Číslo jednací  
KUJI 19900/2017

**Veřejná zakázka na stavební práce ev. č. Z2017-002308**  
„Nemocnice Nové Město na Moravě – pavilon dětského oddělení“  
– vysvětlení zadávací dokumentace 14

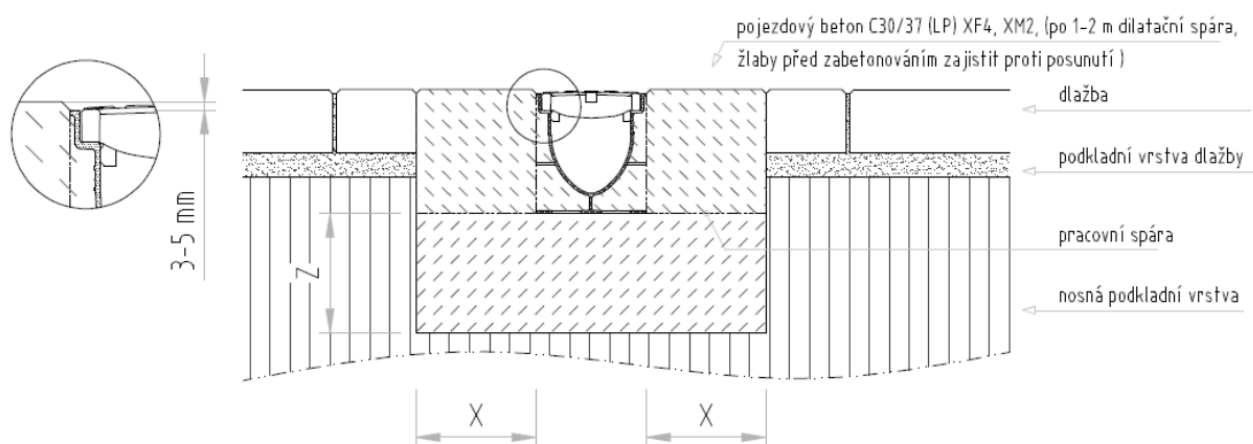
Žádáme zadavatele o upřesnění lože a podkladu pod odvodňovací žlaby LŽ1 - 3. Žádáme o upřesnění především materiálů a mocností skladby.

Zadavatel poskytuje specifikaci konstrukce odvodňovacího žlabu – viz níže:

třída zatížení dle ČSN EN 1433	A15	B125	C250	D400	E600	F900
minimální kvalita použitého betonu	≥ C 12/15	≥ C 20/25	≥ C 25/30	X	X	X
základní hodnoty v cm (pro žlab typu M, dle ČSN EN 1433)	X	≥ 15	≥ 15	≥ 15	X	X
	Y	X	X	X	X	X
	Z	≥ 15	≥ 15	≥ 15	X	X
